## DĖL PIRKIMO SĄLYGŲ PAAIŠKINIMO / PATIKSLINIMO

LITGRID AB pirkimų komisija (toliau – Komisija) atlieka Projekto „110 kV OL rekonstravimas įrengiant ŽTŠK ruožė Migla-Seda-Telšiai“ projektavimo ir statybos rangos darbų pirkimą (toliau – Pirkimas). Pirkime gauti Tiekėjų klausimai.

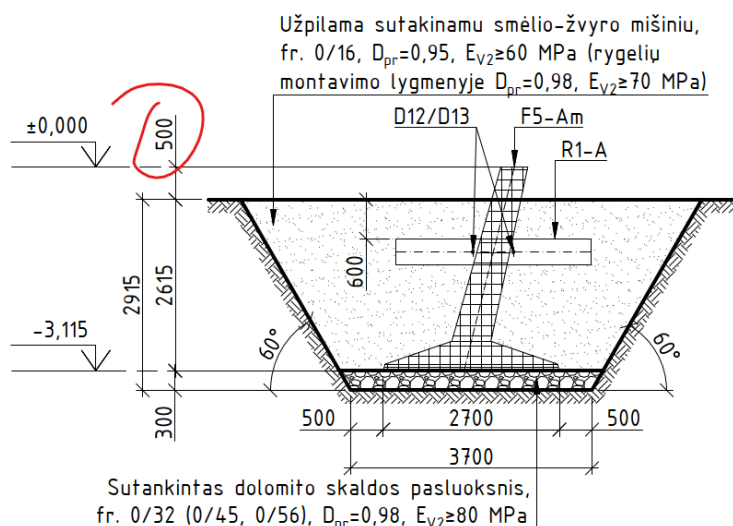
**3) KLAUSIMAS:** PU p. 3.38 nurodyta, jog projektas turi būti atliktas BIM priemonėmis. Pateiktuose statybą leidžiančiuose dokumentuose (SLD) nurodyta, jog projektai neatlikti BIM priemonėmis:

Prašome paaiškinti, ar projektai atlikti BIM priemonėmis. Jeigu projektai atlikti BIM priemonėmis, prašome patikslinti statybą leidžiančius dokumentus.

**ATSAKYMAS:** Patiksliname, kad projektai atlikti BIM priemonėmis, laikantis PU punkto 3.38 reikalavimo. Parengtas S3 modelis (pagal LOD reikalavimus), projektiniai sprendiniai suderinti su LITGRID AB. Informacija saugoma projekto aplinkoje Dalux. Užsakovas pateiks informaciją laimėjusiam rangovui.

Infostatybos BIM aplikacija nebuvo paruošta tokio dydžio sistemos importavimui. Statybos leidimas nebus keičiamas.

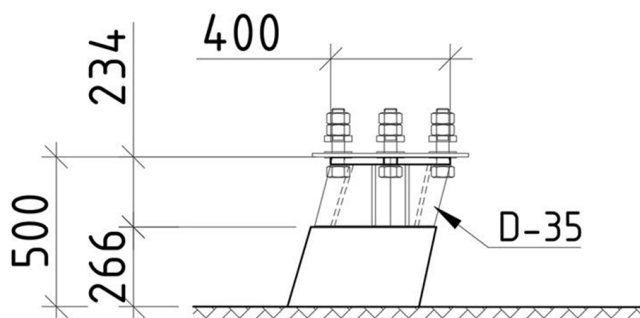
**4) KLAUSIMAS:** Surenkamų g/b pamatų virš žeminės dalies aukštis nurodytas 500mm.

BD dalyje randamas toks įrašas:

Pamatų gelžbetoninės dalies aukštis virš žemės paviršiaus turi būti 20–60 cm (plieninė pamato dalis yra 40cm aukščio). Jei bendras aukštis pagal projektą 50cm, tai gelžbetoninė dalis išlenda tik 10cm. Jei g/b pamatų įgilinimą sumažinsime per 10cm, ar laikančioji galia rovimiui bus tenkinama?

**ATSAKYMAS:** Patikslinta BD dalies informacija – plieninė pamato dalis ~23 cm. Tokiu atveju įrengiant pamatą pagal SK dalies brėžinį tenkinami PU reikalavimai bei pamato laikomoji galia rovimiui.
